販売部品一覧表<高枝鋏>

品番	★	部品名	内容	税抜価格	税込価格	品番
ポールチョコスタンダード採収/剪定/摘果 <b>160-0.6R/1.2R/1.8R/2.1R/2.4R</b> (採収) <b>180-0.6R/1.2R/1.8R/2.1R/2.4R</b> (剪定) <b>170-1.2R/1.8R</b> (摘果) <2017年3月31日リニューアル> ※(旧) 部品供給: 2023年3月31日まで	1	替刃(160・採収タイプ)	999PCS02・PCS20・ZT33付	¥3,290	¥3,619	160-1
	1	替刃(180・剪定タイプ)	999PCS02・PCS20・ZT33付	¥3,290	¥3,619	180-1
	2	上ツツカミ(160用・アルミダイカスト製)	999PCC02付	¥350	¥385	999PCC01
	3	上ツツカミ固定ネジ(160用)	2個組	¥120	¥132	999PCC02
	4	刃センターネジ・ナット		¥230	¥253	999PCS01
	5	刃パイプ固定ネジ・ナット	2個組	¥230	¥253	999PCS02
	6	ロッド棒調整キャップ		¥350	¥385	999PCC10
	★7	ロッド棒一式(0.6m)	999PCC10・ZT24付	¥1,140	¥1,254	999PCS03
	★7	ロッド棒一式(1.2m)	999PCC10・ZT24付	¥1,140	¥1,254	999PCS04
	★7	ロッド棒一式(1.8m)	999PCC10・ZT24付	¥1,380	¥1,518	999PCS05
	★7	ロッド棒一式(2.1m)	999PCC10・ZT24付	¥1,600	¥1,760	999PCS06
	★7	ロッド棒一式(2.4m)	999PCC10・PCS08・ZT24付	¥1,830	¥2,013	999PCS07
	★7	ロッド棒接続ネジ(2.4m用)		¥350	¥385	999PCS08
	★8	(新)パイプ(160-0.6用)		¥1,950	¥2,145	999PCS09N
	★8	(新)パイプ(160-1.2用)	中間グリップ付	¥2,060	¥2,266	999PCS10N

従来品	改良品
 (旧)グリップ回転止めビス  断面図 ▲パイプ穴のみ	 (新)グリップ回転止めビス  断面図 ▲パイプ穴の外周にフチ有り

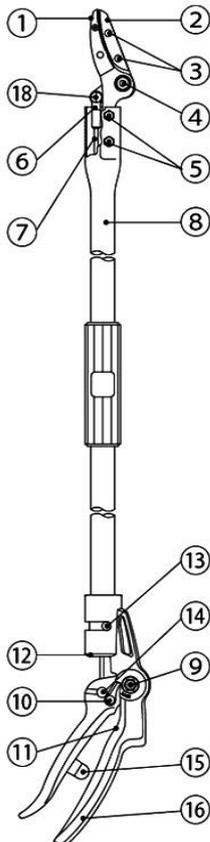
パイプの固定方法を<バーリング方式>から<ブラインドナット方式>へ変更しました。

従来品はパイプに直接「グリップ回転止めビス」を固定しており、ネジ山も浅かったため、  
使用中の衝撃によりパイプのネジ穴が破損しビスが脱落することがありました。  
今回採用した<ブラインドナット方式>は、パイプに鉄製ナットをかきめるため、ビスの脱落が発生しにくくなりました。

グリップ回転止めビスとパイプの固定方法を変更しました。

パイプ穴(グリップ回転止めビスが止まっている箇所)をご確認ください。  
従来品は丸いパイプ穴のみですが、改良品はパイプ穴の外周にフチがあります。

従来品用と改良品用の部品に互換性はありません。

改良品用部品への交換を推奨しているため、従来品用部品は供給を修了させていただきます。  
改良品用部品「(新)パイプ」をご購入下さい。その際合わせて「(新)グリップ回転止めビス」が必要です。

改良品用部品への交換を推奨しておりますが、メンテナンス等での取り外し時に誤って紛失する可能性を鑑み、  
従来品用「(旧)グリップ回転止めビス」もリニューアル後6年間は部品提供を継続いたします。

「パイプ」「グリップ回転止めビス」共に「(新)パイプ」「(新)グリップ回転止めビス」をご使用ください。
